## ПРЕДПИСАНИЕ

### **О запрете ввоза и обращения опасной продукции на территории Республики Беларусь**

В результате проверки Гомельской областной инспекцией Госстандарта ООО «Лайтсити» г. Светлогорск (УНП 491037295, акт проверки от 30.06.2020 № 304ПТ2073) **выявлена опасная продукция:**

выключателей с подсветкой торговой марки «Intro», артикул 2-102-01 Quadro, изготовитель «ATL Business (Shenzhen) CO., LTD» Китай.

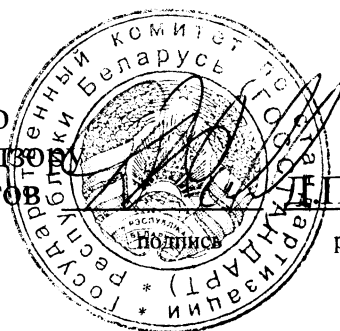
По результатам проверки установлено, что продукция не соответствует требованиям технического регламента Таможенного союза ТР ТС 004/2011 «О безопасности низковольтного оборудования» (статей 4,5) - не обеспечивается необходимый уровень защиты от опасностей неэлектрического происхождения, возникающих при применении низковольтного оборудования, в том числе вызванных физическими, химическими или биологическими факторами, ГОСТ 30850.1-2002 «Выключатели для бытовых и аналогичных стационарных электрических установок. Часть 1. Общие требования и методы испытаний» (пунктов 8.1, 8.3, 21.2):

по нагревостойкости: диаметр отгиска шарика на частях изоляционных материалов на которых крепят токоведущие части и части заземляющей цепи при испытаниях при температуре  $(125\pm 2)^\circ\text{C}$  составил 3,7 мм при норме не более 2 мм;

по маркировке: на изделии не представлена информация о типе изделия.

с «06» *августа* 2020 года ввоз и обращение на территории Республики Беларусь опасной продукции:
